COMMISSION ROYALE DES MONUMENTS ET DES SITES  
KONINKLIJKE COMMISSIE VOOR MONUMENTEN EN LANDSCHAPPEN

Réf. DPC : IS/2328-0045/246/2017-381PR (corr. : I. Segura)  
Réf. DU : 17/PFU/648306 (corr. : //)  
Réf. CRMS : AA/WMB20019\_643\_Pre\_des\_Agneaux  
Annexe : 1 dossier

**Objet** : WATERMAEL-BOITSFORT. Avenue Pré des Agneaux, 2-4 / rue des Aconits, 1 –  
Immeuble Van Deuren. Avis conforme de la CRMS .

Ci-après une vue ancienne du commerce (retrouvée dans les archives de La Fonderie).

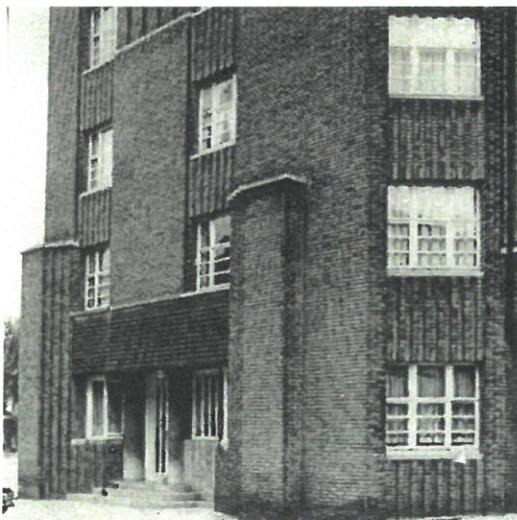
La remise en état aura pour but, outre le renforcement de l'étanchéité (Kaltefein) et de la sécurité (vitrage anti-effraction), la restauration selon l'état d'origine.

Les plans de détail de ces menuiseries (situation existante et projetée) seront soumis pour approbation à la DPC avant exécution.

- pour ce qui concerne la remise en état des portes à rue de l'immeuble bas (av. Pré des Agneaux, n°4) : de soumettre les plans de détail de ces menuiseries pour approbation à la DPC ;
